MARKT NANDLSTADT

Niederschrift

Sitzung des Marktgemeinderates

Bebauungsplan Nr. 24 „Moosburger Straße“ mit integriertem Grünordnungsplan

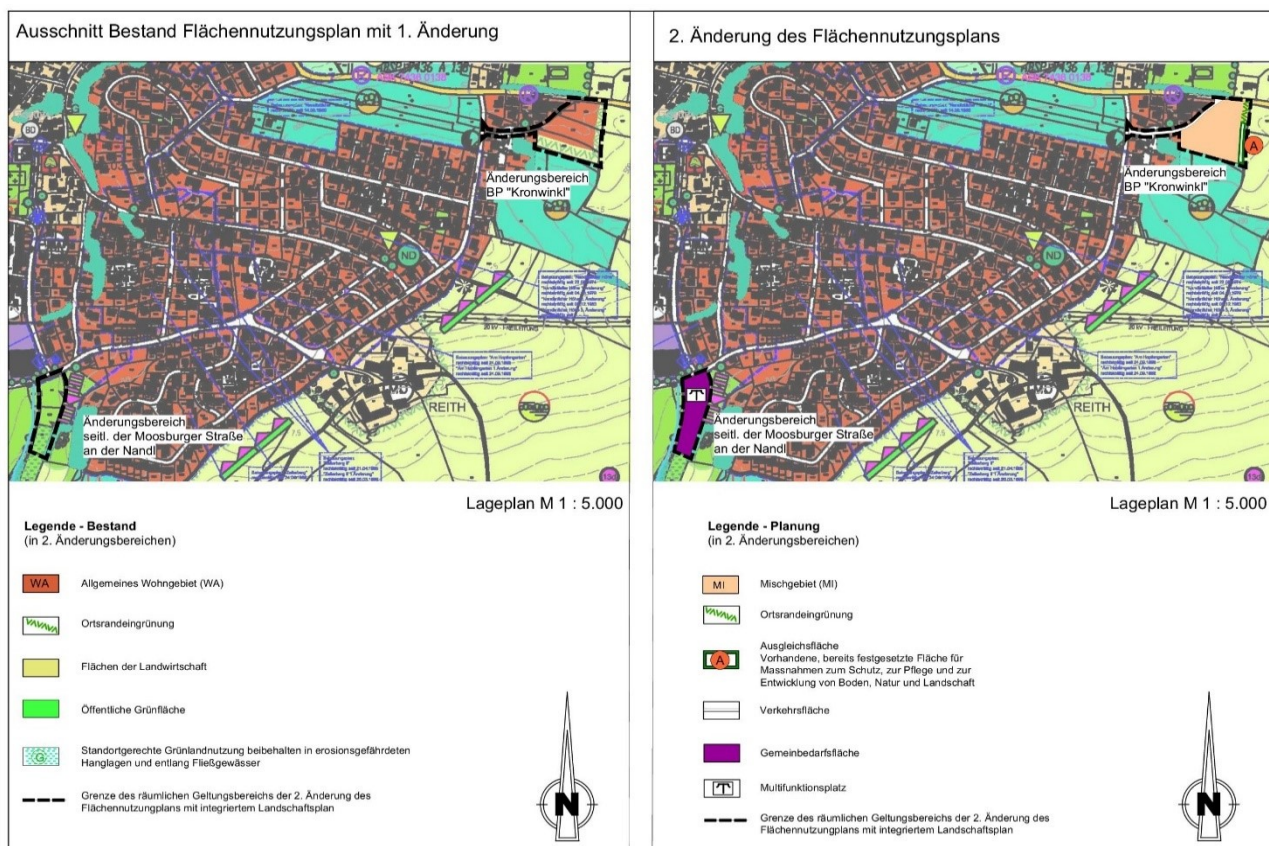
Josef Penger, Lindenstraße 7, mit Schreiben vom 05.04.2022

- 1) Ein sicherer Bürgersteig ist bereits entlang der Moosburger Straße vorhanden. Gegenwärtig beginnt der zweiseitige Fußweg entlang der Moosburger Straße mit der Einmündung der „Am Zeilerberg“-Straße in die Moosburger Straße. Die bereits bestehenden Gebäude mit den Hausnummern 6 und 8 (Parzellen 940/4 und 940/5 Gemarkung Baumgarten), verfügen jedoch ebenfalls über keinen Bürgersteig.
Ein nicht durchgängiger, kurzer Fußweg würde die Fußgänger zum wiederholten Überqueren der Straße drängen und daher die Verkehrssicherheit nicht erhöhen.

Marktrat Stöckeler fügt zum Beschluss an, dass er diesen für zu kurzfristig halte. Man müsse sich auch für die Zukunft die Möglichkeit des Ausbaus eines durchgängigen Gehwegs auf dieser Straßenseite offenhalten.

**Aufgrund der dargelegten Punkte und unter Abwägung aller relevanten Aspekte, entscheidet sich der Marktrat gegen die Aufnahme eines zweiseitigen Bürgersteiges innerhalb des Geltungsbereichs der vorliegenden Bebauungsplanung.
Eine Änderung der Planung ist dadurch nicht erforderlich.**

6.	Aufstellung eines Bebauungsplanes "Kronwinkl" auf den Flur-Nummern 972/2, 972/3, 972/6 und 973/11 der Gemarkung Baumgarten
-----------	--

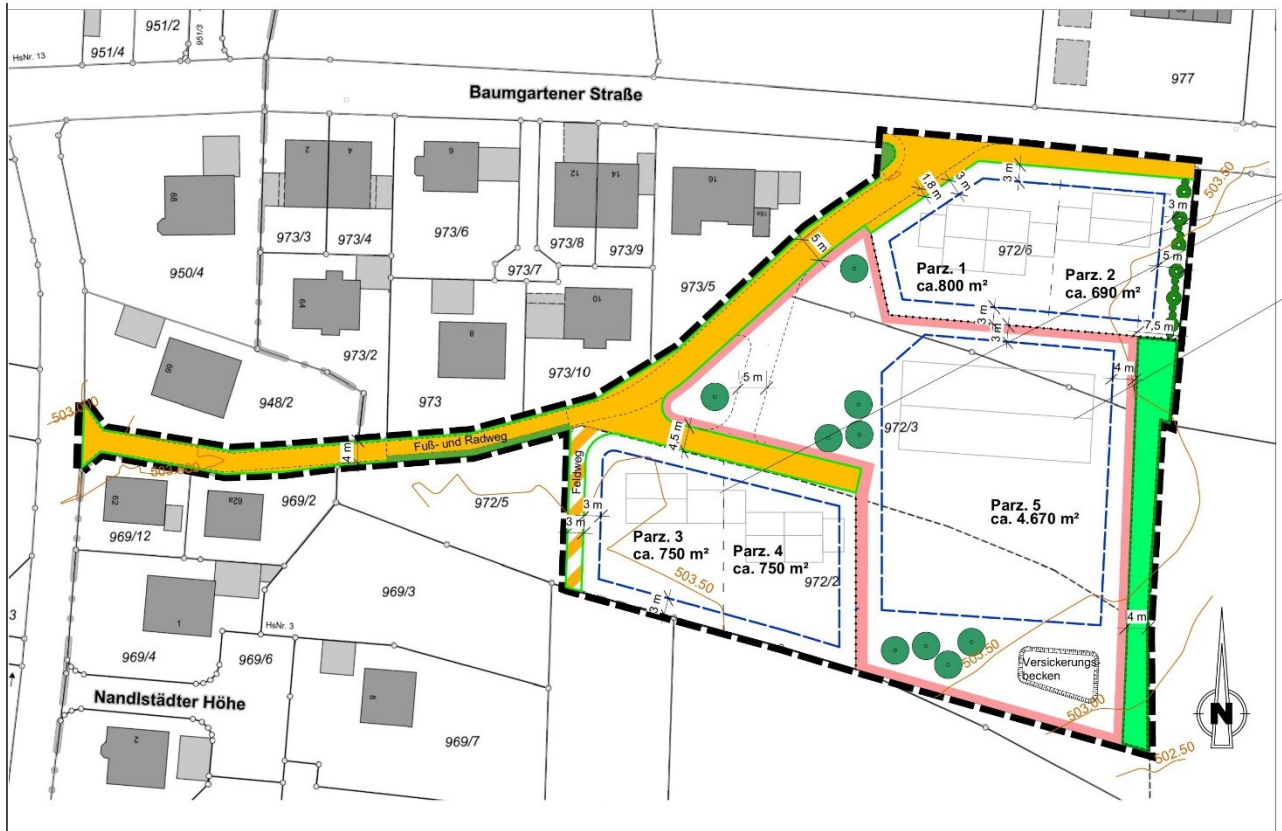
Bauamtsleiter Pichlmaier erläutert die derzeitige Planung. Auf Nachfrage von Marktrat Mayer bestätigt er, dass eine Weiterführung des Gehwegs entlang der Gemeinbedarfsfläche möglich wäre. Marktrat Unger betrachtet es als Fehler, das Baugebiet nicht von zwei Seiten zu erschließen und äußert deutliche Bedenken gegen die aktuelle Planung.

Marktrat Nocker bittet, am Ende des Fahrwegs in der Straße „Nandlstädter Höhe“ (*Anmerkung: tatsächlich Stichstraße zur Moosburger Straße*) versetzbare Poller für evtl. Notfälle und Rettungseinsätze vorzusehen (z. B. für Feuerwehr, Rettungsfahrzeuge etc.).

Der vorliegende Entwurf des Bebauungsplanes „Kronwinkl“ wird gebilligt. Die Verwaltung wird beauftragt die Auslegung/Beteiligung der Öffentlichkeit gemäß § 3 Abs. 1 BauGB und die Beteiligung der Behörden und Träger öffentlicher Belange an der Bauleitplanung nach § 4 Abs 1 BauGB nach durchzuführen.

8.	2. Änderung des Bebauungsplanes "Baumgarten Nord-West"
----	--

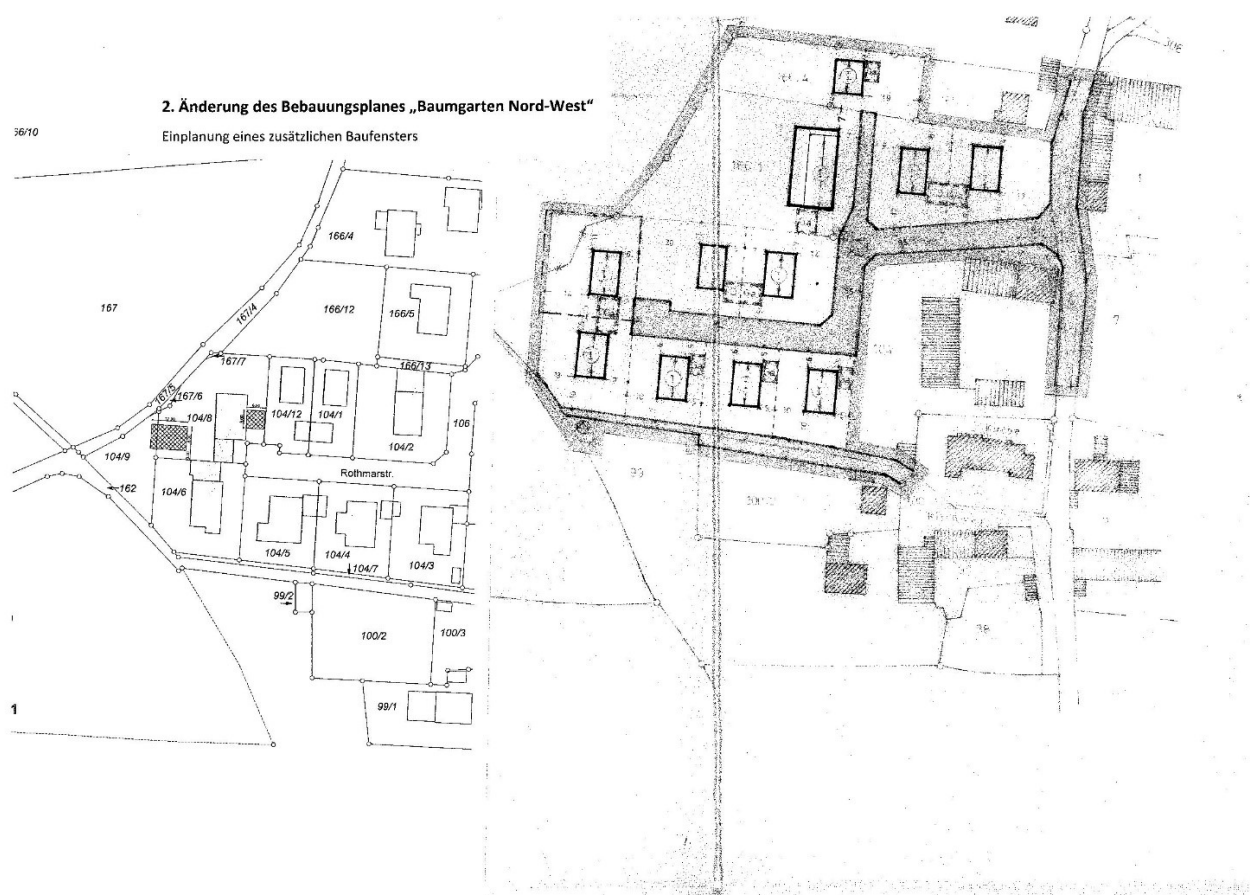
Mit der 1. Änderung wurden zwei weitere Baufenster im vorhandenen Umrissgebiet eingeplant. Mit Antrag von 04.04.2022 wurde auf einer anderen Parzelle ebenfalls der Antrag zur Einplanung eines weiteren Baufensters gestellt. Die Verwaltung schlägt vor auch hier im Sinne der Gleichbe-

rectigung die Einplanung in Verbindung mit einer Wanderhöhung zuzulassen und die 2. Änderung zu beschließen. Ein entsprechender Städtebaulicher Vertrag wird abgeschlossen.

Der Marktgemeinderat beschließt die Aufstellung der 2. Änderung des Bebauungsplanes „Baumgarten Nord-West“ wie vorgestellt.
